## DODATEK Č. 1 ke Smlouvě o dílo

uzavřené podle ust. § 2586 a násl. zákona č. 89/2012 Sb., občanský zákoník, ve znění pozdějších předpisů  
„Stavební úpravy ulice U Malše, České Budějovice“

**Stavba: Stavební úpravy ulice U Malše, České Budějovice**

## ZMĚNOVÝ LIST

Obřízek 10: Situace s popisem řešení

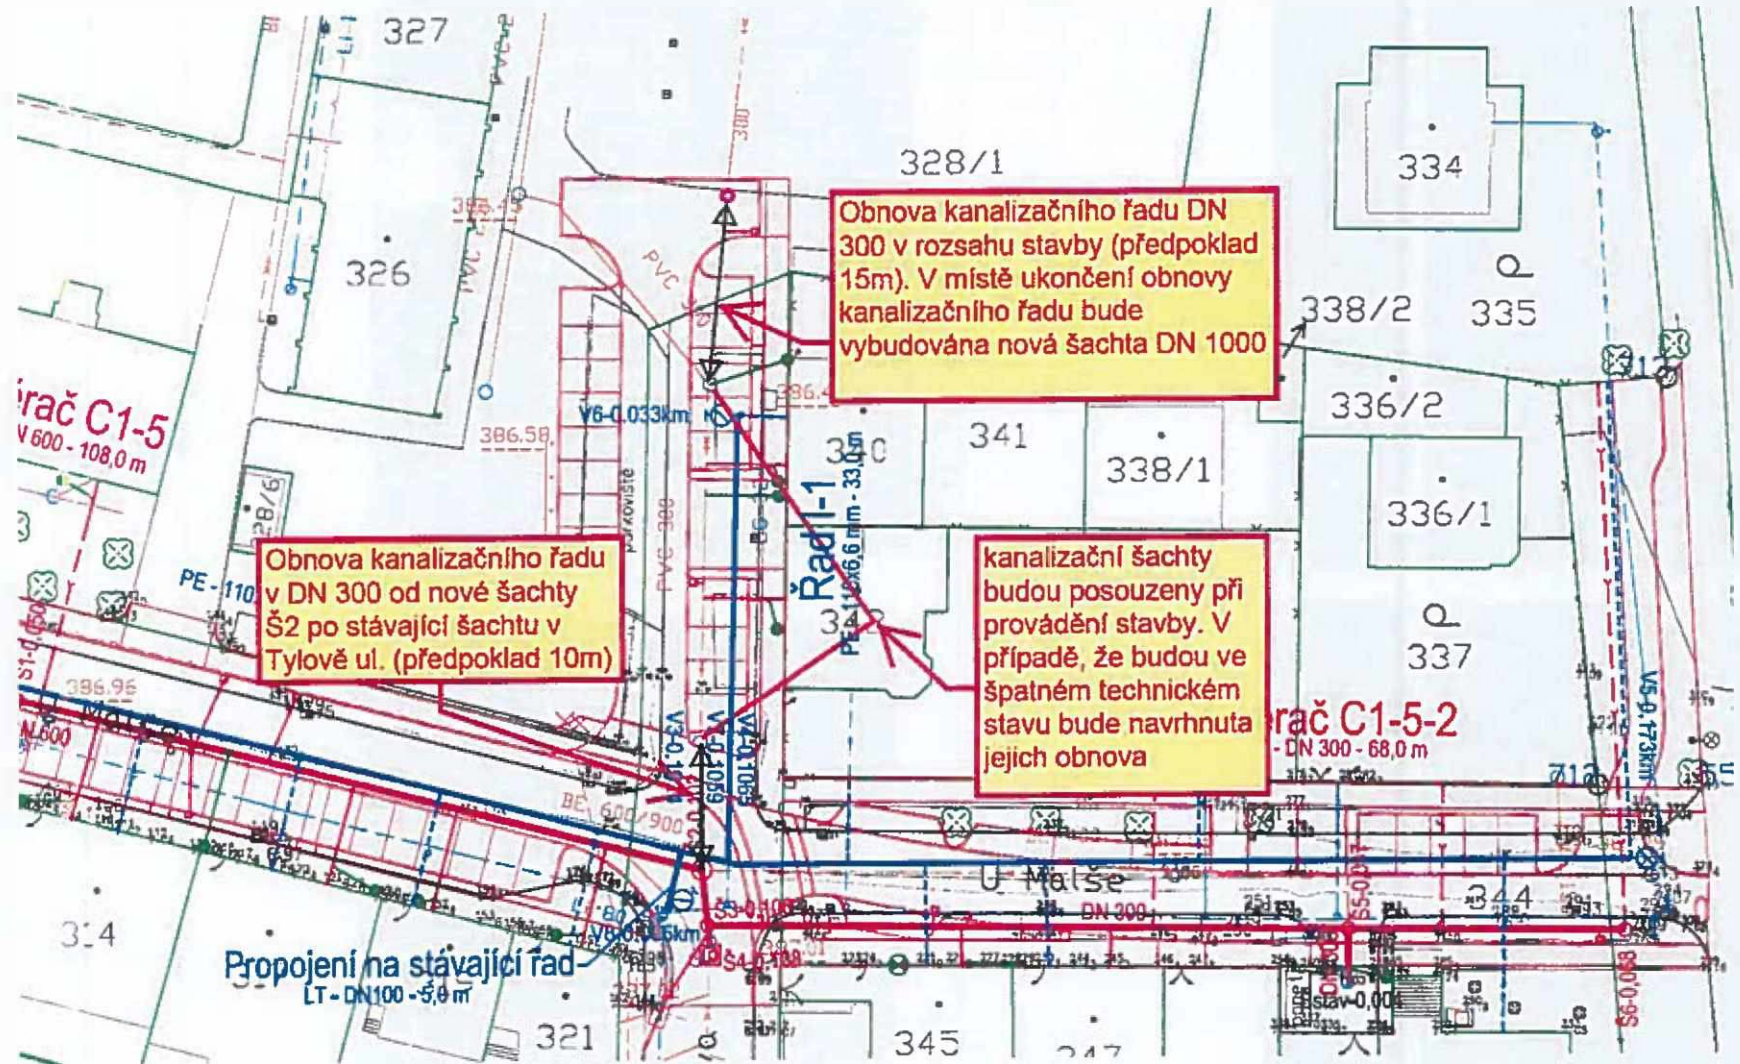
Z výše uvedených důvodů požadujeme v rámci probíhající rekonstrukce ulice U Malše a Tylova obnovit výše popsání kanalizační řady.

- Od místa křížení kanalizací v ul. U Malše a Tylova po první šachtu proti směru toku v ul. Tylova bude stávající kanalizace obnovena za nové potrubí DN 300. Přibližně se jedná o 10 m.
- Část kanalizačního řadu DN 300 z roku 1961. Konkrétně od soutokové šachty kanalizačního řadu PVC 300 a DN 300 z roku 1961 po rozsah obnovy komunikace. Na dělicím místě obnoveného kanalizačního řadu a starého kanalizačního řadu bude osazena nová kanalizační šachty DN 1000 z důvodu budoucí obnovy pomocí bezvýkopové sanace kanalizace.
